ÉTUDE D'IMPACT SUR L'ENVIRONNEMENT

PROJET D'IMPLANTATION D'UN LIEU D'ENFOUISSEMENT TECHNIQUE

RÉPONSES AUX QUESTIONS POSÉES SUITE À
L'AUDIENCE PUBLIQUE (5 ET 6 SEPTEMBRE 2007)

COMPLÉMENT D'INFORMATION N^o 4

**LOCALISATION PROJETÉE
DE L'ÉCOCENTRE**

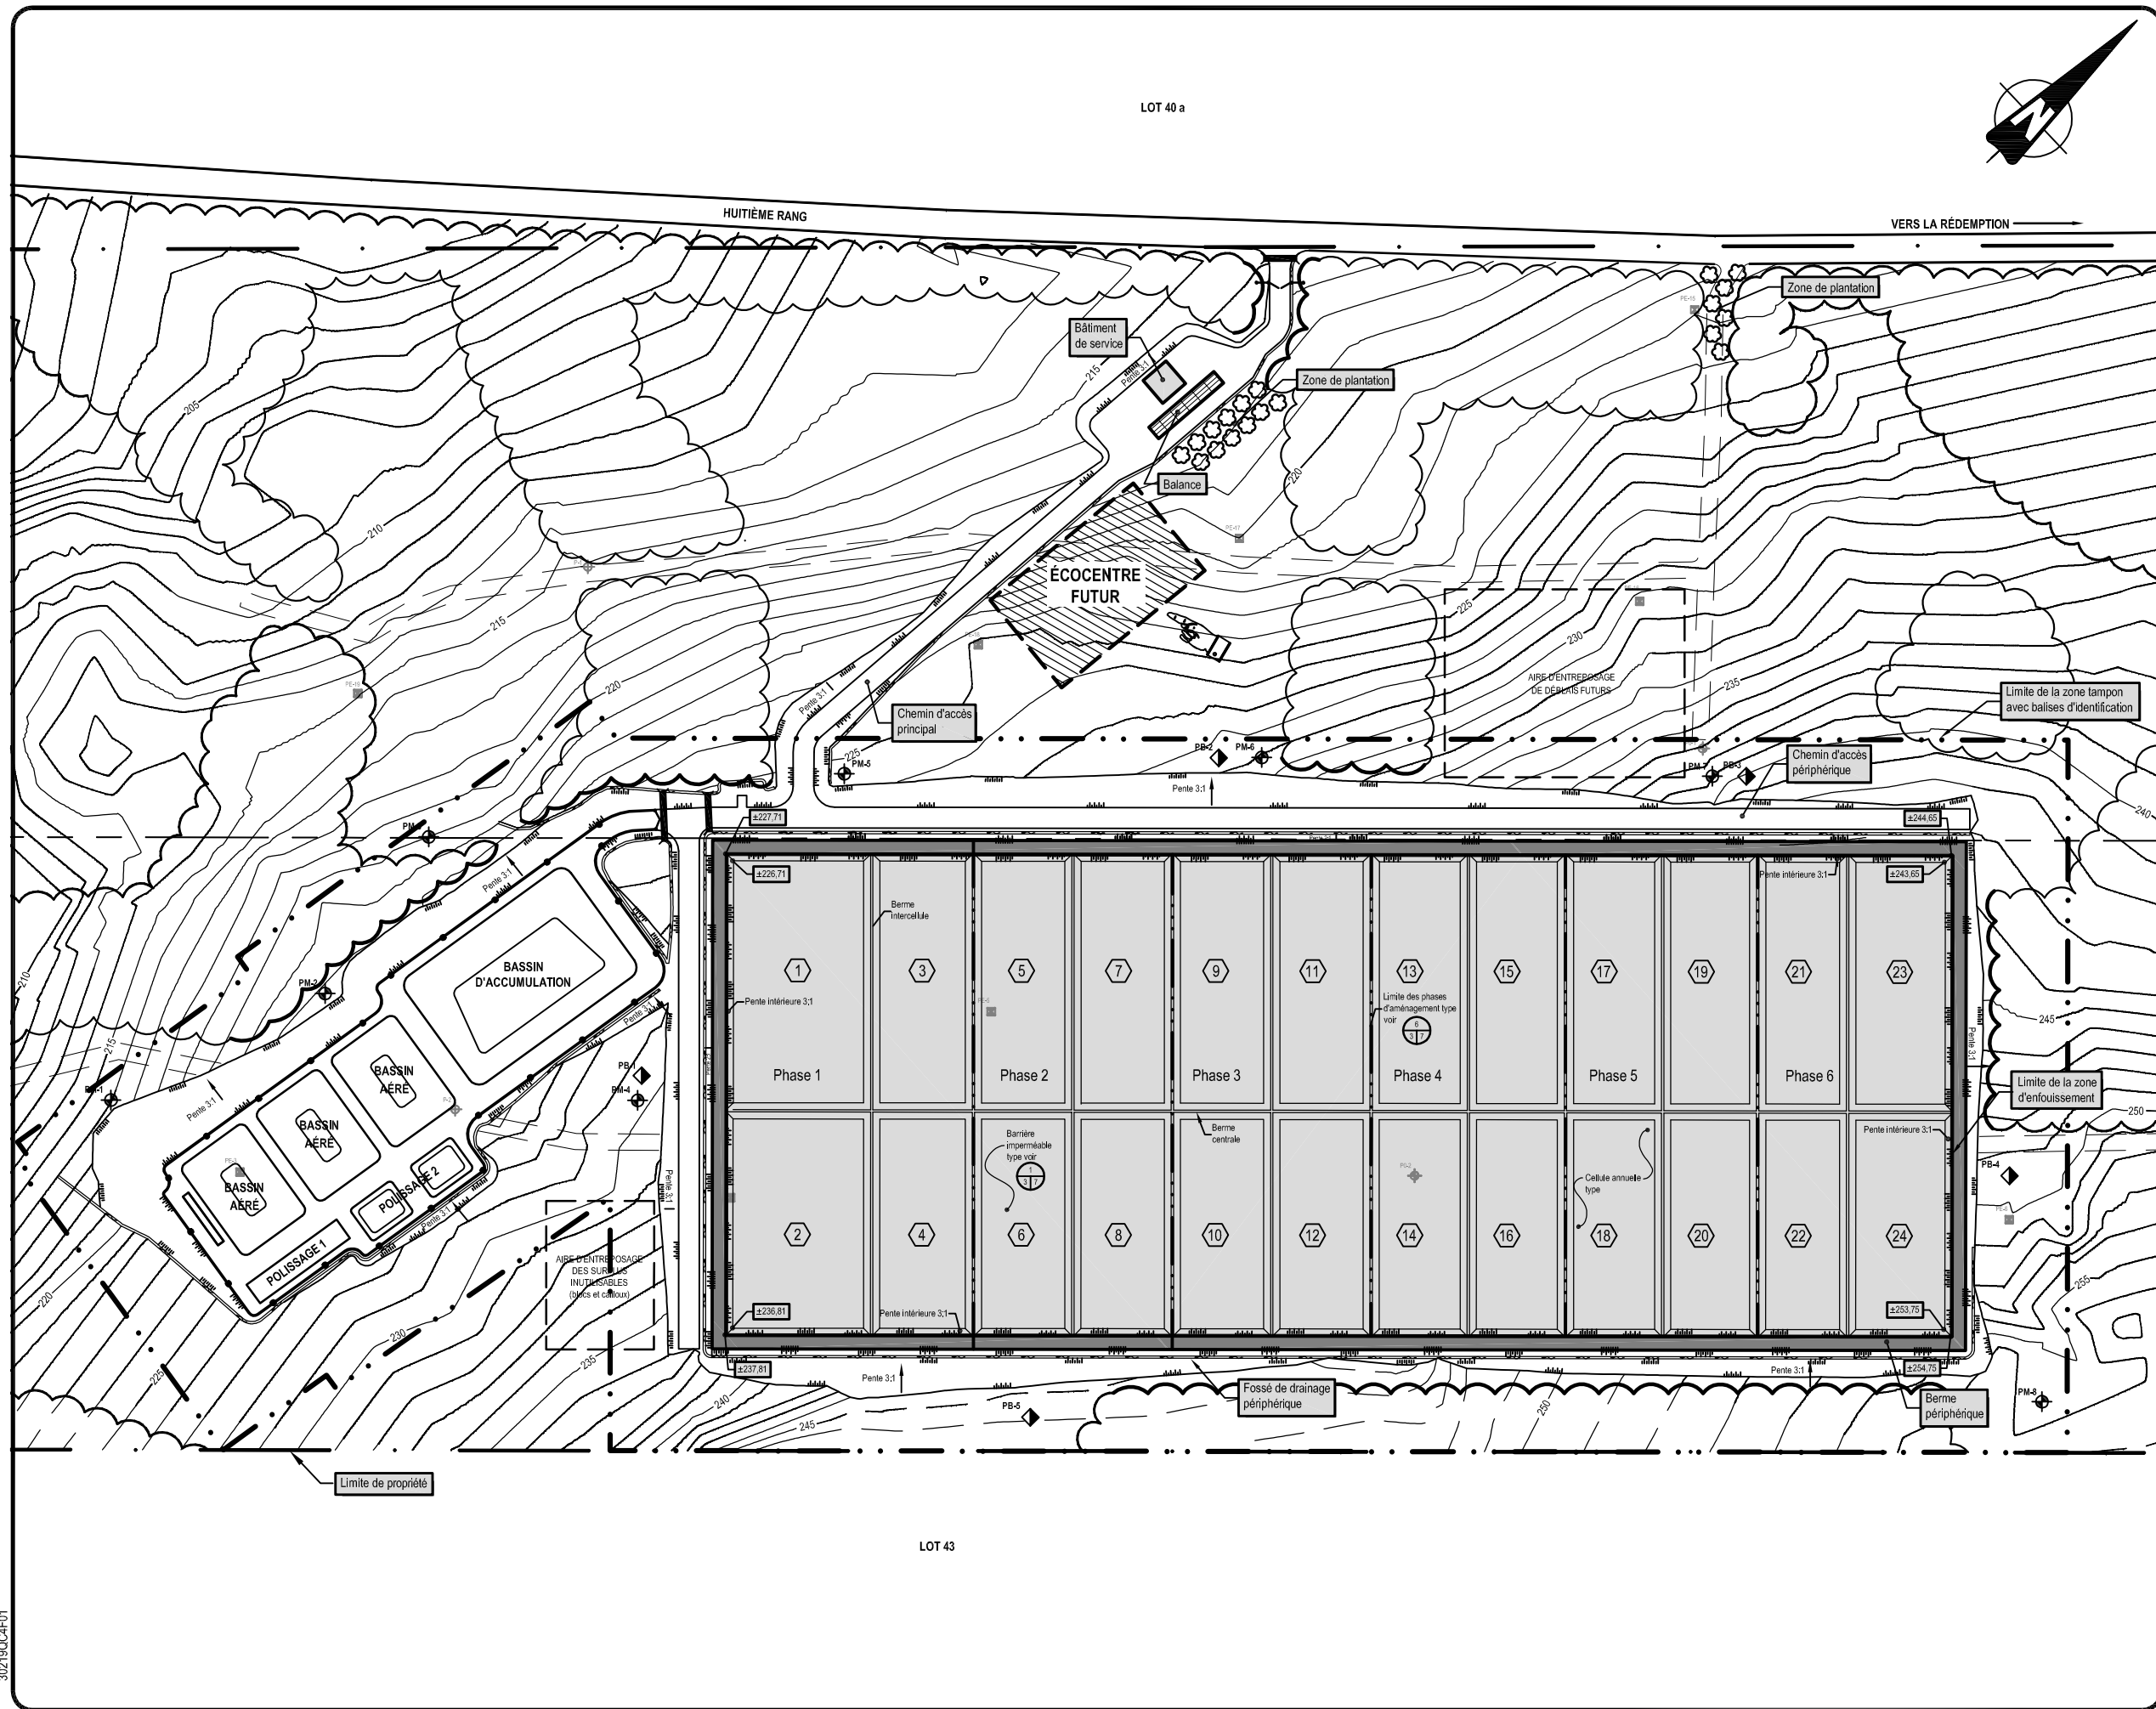
5. Veuillez localiser, sur une carte du site du LET, l'emplacement prévu pour l'écocentre.

La localisation projetée du secteur d'implantation de l'écocentre est présentée à la figure 1. Celle-ci est approximative et pourrait également se situer du côté opposé de la voie de circulation. La conception définitive des ouvrages permettra de statuer sur la localisation finale de l'écocentre.
